**ПРОБКИ РЕЗЬБОВЫЕ С УКОРОЧЕННЫМ ПРОФИЛЕМ
ДЛЯ ТРУБНОЙ ЦИЛИНДРИЧЕСКОЙ РЕЗЬБЫ
ДИАМЕТРОМ от 4" до 6"**

**ГОСТ
18928—73**

Изменение № 1 ГОСТ 18928—73 Пробки резьбовые с укороченным профилем для трубной цилиндрической резьбы диаметром от 4" до 6". Конструкция и основные размеры

Черт. 1

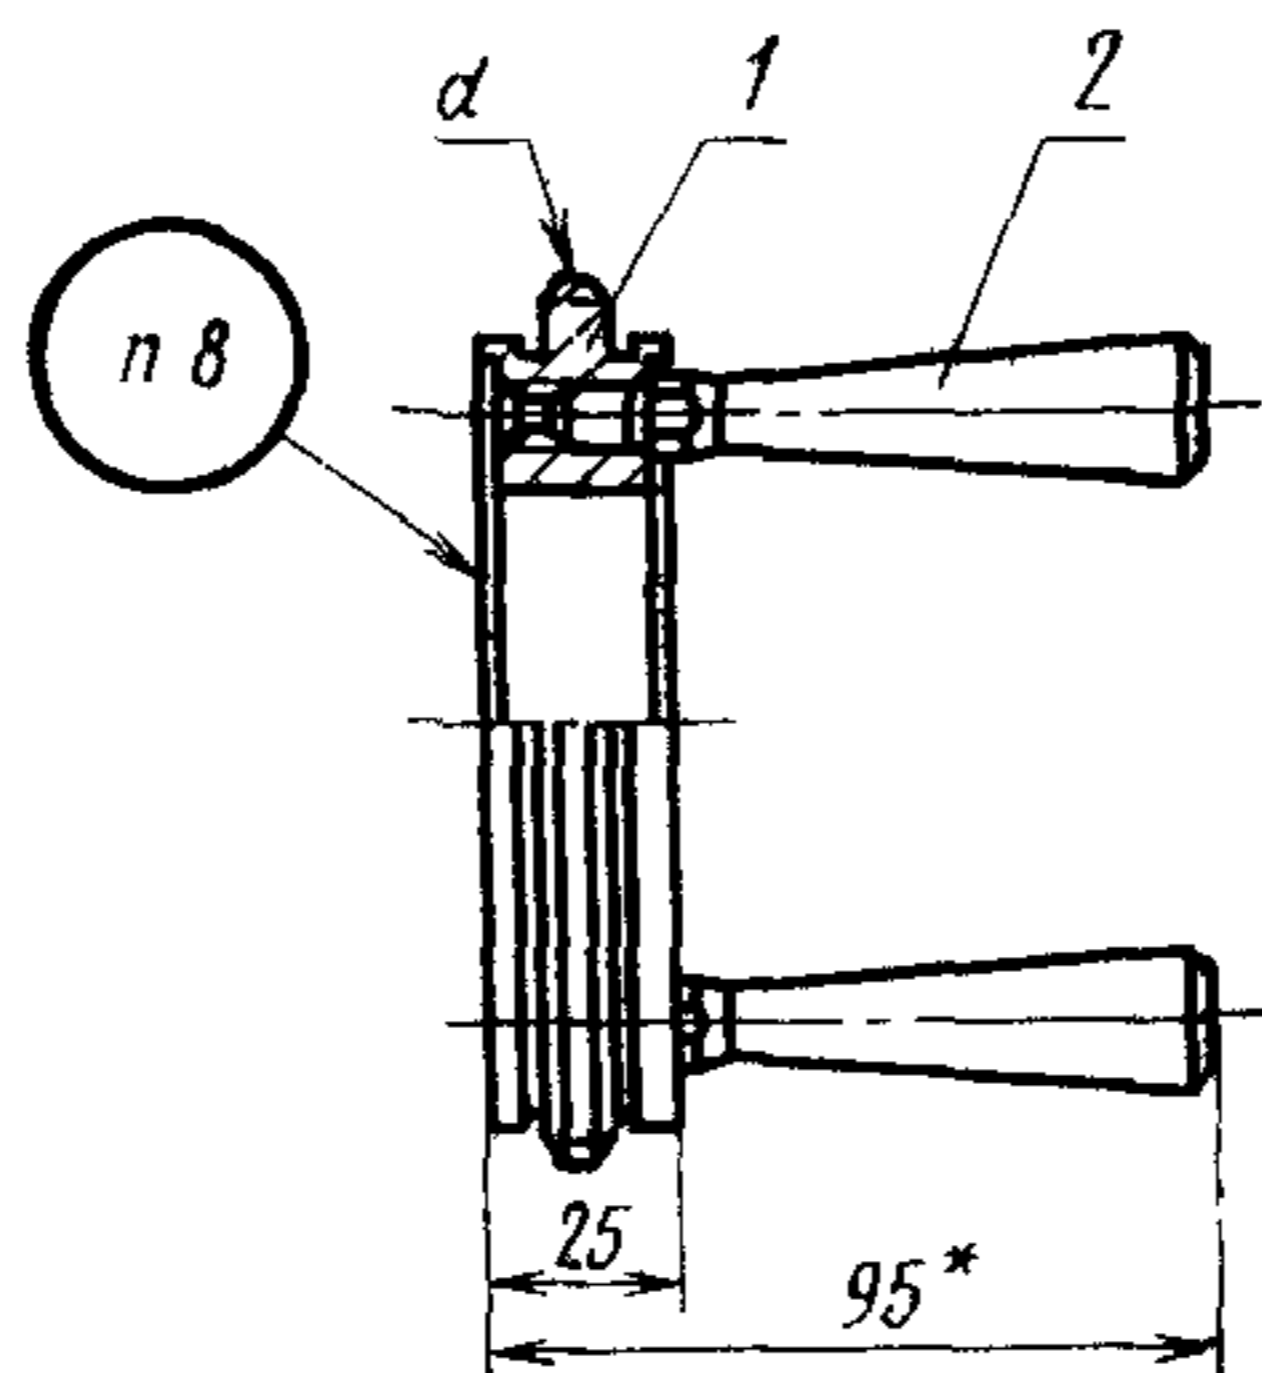
По всему тексту стандарта заменить обозначение шага резьбы: *S* на *P*.

Пункты 2, 3. Заменить обозначение назначений пробок и насадок: К—ПР на КПР—НЕ; исключить обозначение: К—П;

Пункт 2. Таблица 1. Графу «Обозначение пробок» изложить в новой редакции:

Пункты 2, 3. Пример условного обозначения. Заменить слова: «резьбового отверстия с правой резьбой труб. 4"» на «внутренней резьбы правой G4», «Пробка 8227—0120» на «Пробка 8227—0125», «Насадка 8227—0120/001» на «Насадка 8227—0125/001».

Обозначение пробок		
Калибры НЕ	Контрольные калибры	
	К—И	КПР—НЕ
8227—0125	8277—0025	8277—0125
8227—0126	8277—0026	8277—0126
8227—0127	8277—0027	8277—0127
8227—0128	8277—0028	8277—0128
8227—0129	8277—0029	8277—0129

Черт. 2

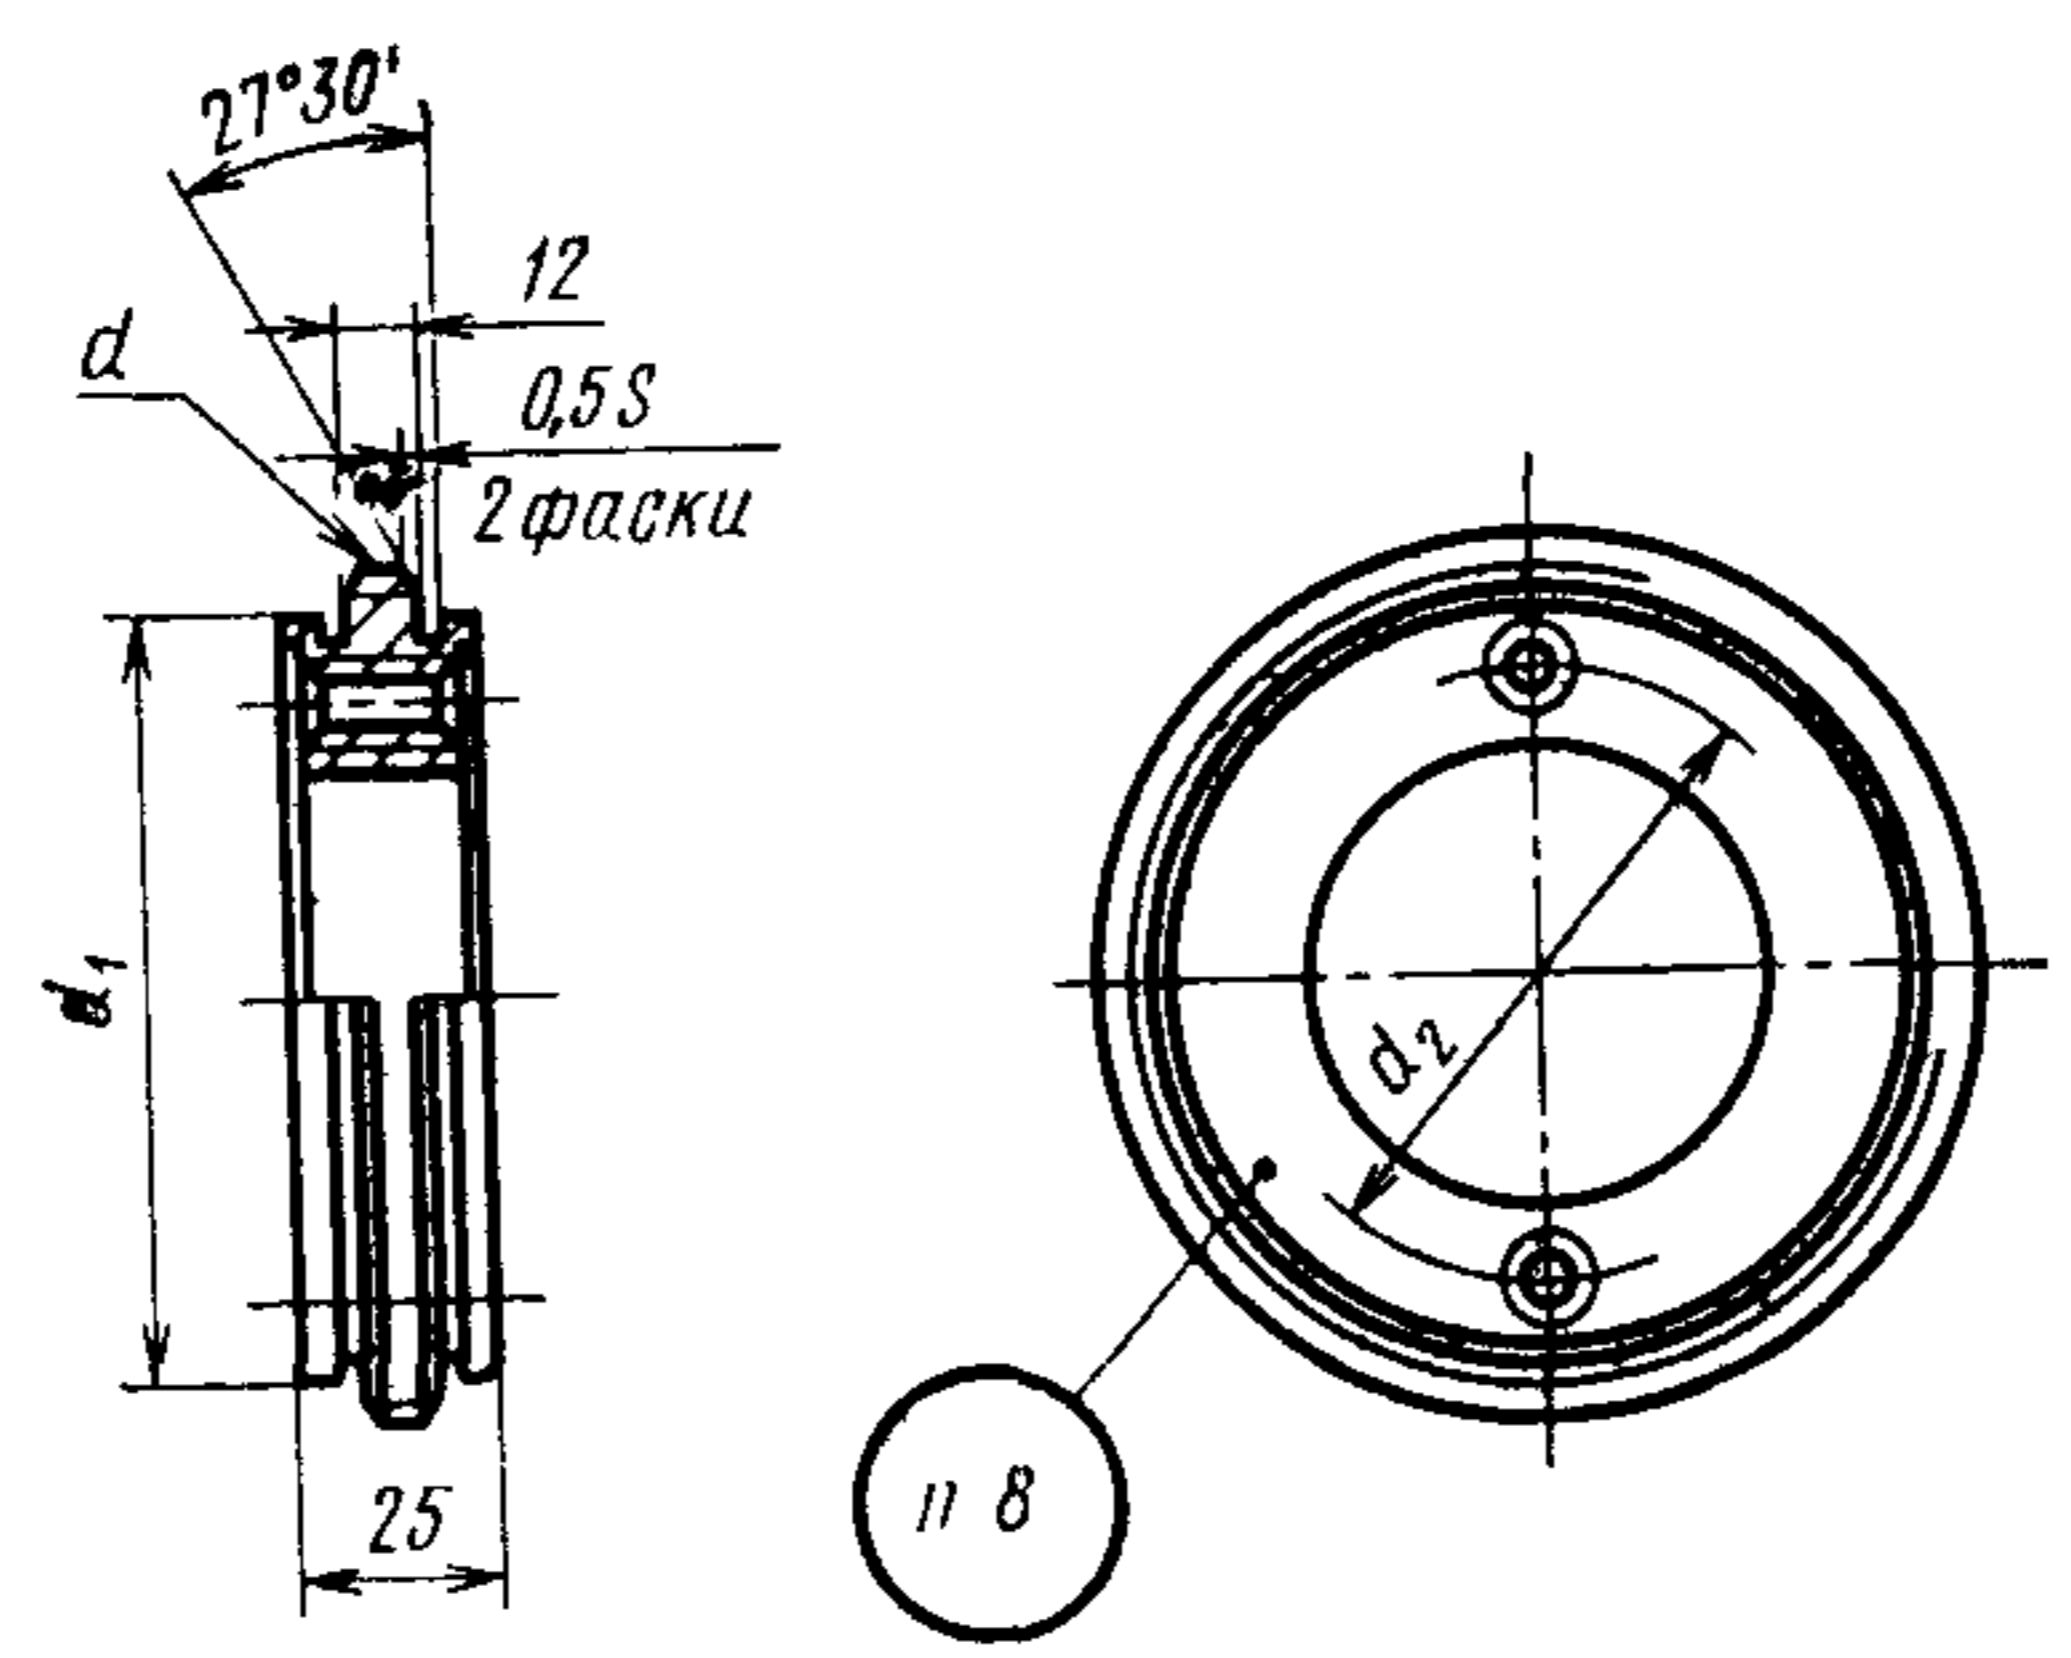
Пункт 4. Таблица 2. Графу «Обозначение насадок» изложить в новой редакции:

Обозначение насадок		
HE	K—И	KПР—HE
8227—0125/001	8277—0025/001	8277—0125/001
8227—0126/001	8277—0026/001	8277—0126/001
8227—0127/001	8277—0027/001	8277—0127/001
8227—0128/001	8277—0028/001	8277—0128/001
8227—0129/001	8277—0029/001	8277—0129/001
